MEMORANDO
DSH-415-2024

ASUNTO: Respuesta a la primera Información aclaratoria del EsIA Categoría II.
“CAMPAMENTO FARFÁN-LADO OESTE”

INFORME TÉCNICO No. DSH-068-2024

REVISIÓN DEL EIA DEL PROYECTO DENOMINADO
"CAMPAMENTO FARFÁN-LADO OESTE"

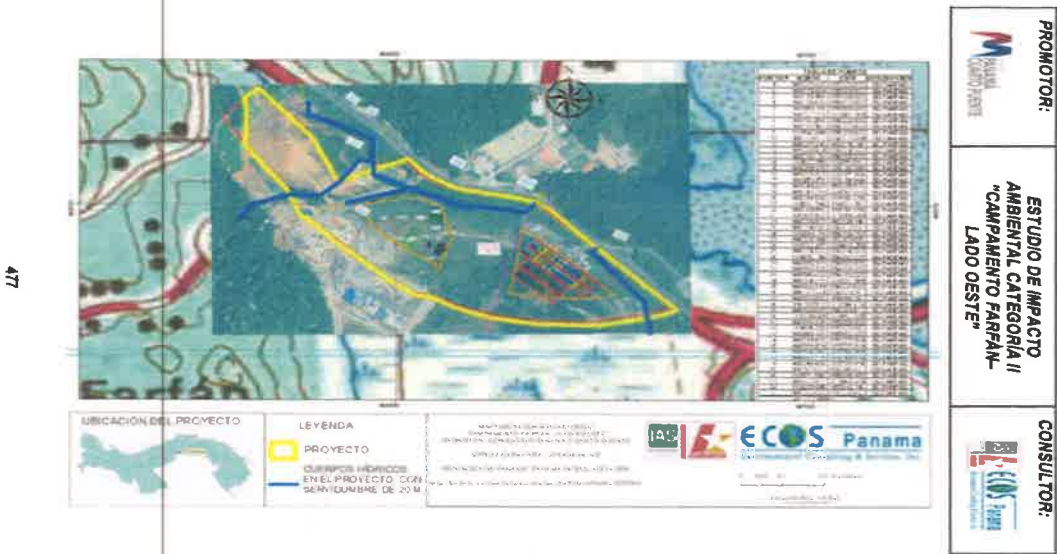
- Plano del polígono del proyecto, identificando los cuerpos hídricos existentes (lagos, ríos, quebradas y ojos de agua) indicando el ancho de protección de la fuente hídrica de acuerdo a legislación correspondiente

- De acuerdo a los datos de los KMZ presentado por el promotor donde se localizan las coordenadas UTM del polígono del proyecto y con la base de datos de shapefile de la capa de drenaje de 1:50,000, se elaboró el mapa de ubicación geográfica por el Geógrafo del Departamento de Recursos Hídricos, donde se pudo identificar que en el área del polígono atraviesa un cuerpo de agua y se observan dos cuerpos de agua que colinda en la parte sur del proyecto.
